Uttalelse til høring av verneplaner for utvidelse av eksisterende naturreservater og nye naturreservater i kommunene Fyresdal, Kviteseid, Nissedal, Notodden, Seljord og Tokke i Telemark

Lede AS («Lede») viser til melding om Frivillig vern av skog - høyring av verneplanar for utviding av eksisterande naturreservat og nye naturreservat i kommunane Fyresdal, Kviteseid, Nissedal, Notodden, Seljord og Tokke i Telemark, datert 25.10.2024 og med referanse 2023/5285.

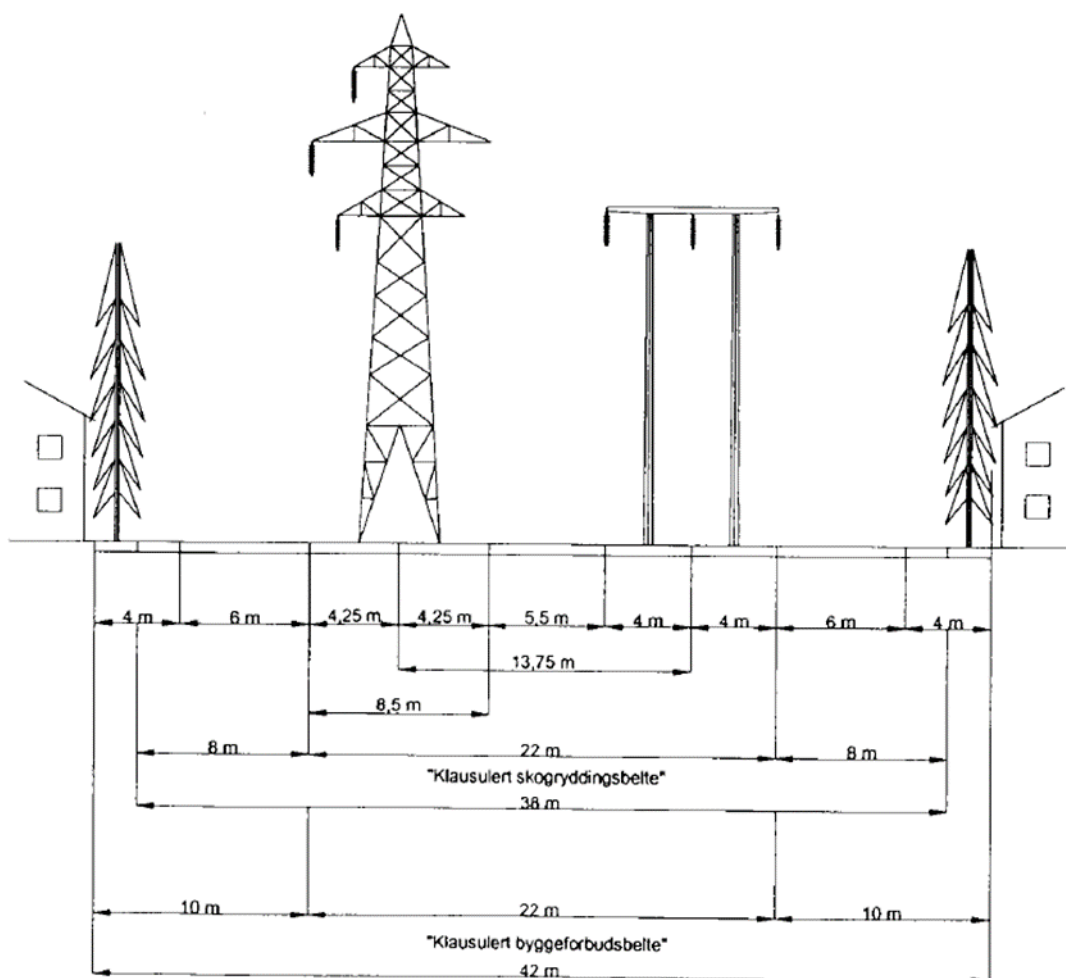
Nettselskapet har følgende kraftledninger etablert vest for det aktuelle verneplanområdet:

- 132kV Grønvollfoss – Nordagutu (luftledning – lengst ifra verneområdet)
- 132kV Svelgfoss – Rød (luftledning – nærmest verneområdet)

Kraftledningsanlegget har et klausulert byggeforbudsbelte som innebærer restriksjoner for arealbruken. Se vedlagt restriksjonsskriv. Videre har kraftledningsanlegget et klausulert ryddebelte, der nettselskapet kan gjennomføre hugst. Byggeforbudsbeltet og Ryddebeltet langs kraftledningene er:

- 132kV Grønvollfoss – Nordagutu:
 - Byggeforbudsbeltet er på 28 meter, 14 meter målt horisontalt og vinkelrett ut til hver side fra senterlinjen i mastearrangementet.
 - Ryddebeltet er på 24 meter, 12 meter målt horisontalt og vinkelrett ut til hver side fra senterlinjen i mastearrangementet.

- 132kV Svelgfoss – Rød:
 - Byggeforbudsbeltet er på 28,5 meter, 14,25 meter målt horisontalt og vinkelrett ut til hver side fra senterlinjen i mastearrangementet.
 - Ryddebeltet er på 24,5 meter, 12,5 meter målt horisontalt og vinkelrett ut til hver side fra senterlinjen i mastearrangementet.

Fortrinnsvis ønskes det foreslåtte verneområdet lagt utenom gjeldende klausulerte belter. Dette spesielt i de områdene der foreslått verneområde ligger nærme eksisterende ledningstraseer, Hagen og Brattekås.

132kV-ledningen Grønvollfoss – Nordagutu ble etablert i 1942 og 132kV-ledningen Svelgfoss – Rød ble etablert i 1959. Ledet må etter hvert/i løpet av 10-15 år fornye disse ledningene. Dette kan innebære ombygging av eksisterende ledninger, eller at det bygges en ny ledning parallelt med de eksisterende ledningene før de gamle eventuelt rives. Gitt at dagens ledninger går så nærme bebyggelsen på vestsiden av ledningstraseen, så er det naturlig at ny ledningstrase etableres lengre øst for eksisterende trase. Det vil da si at denne legges lengre inn i det foreslåtte verneområdet.

Det bør vurderes om dette skal hensyntas allerede nå ved å redusere verneområdet ytterligere 30 meter i østgående retning (målt fra dagens ledningstrase), eller om at dette skal hensyntas i/dekkes av den foreslåtte verneforskriften.
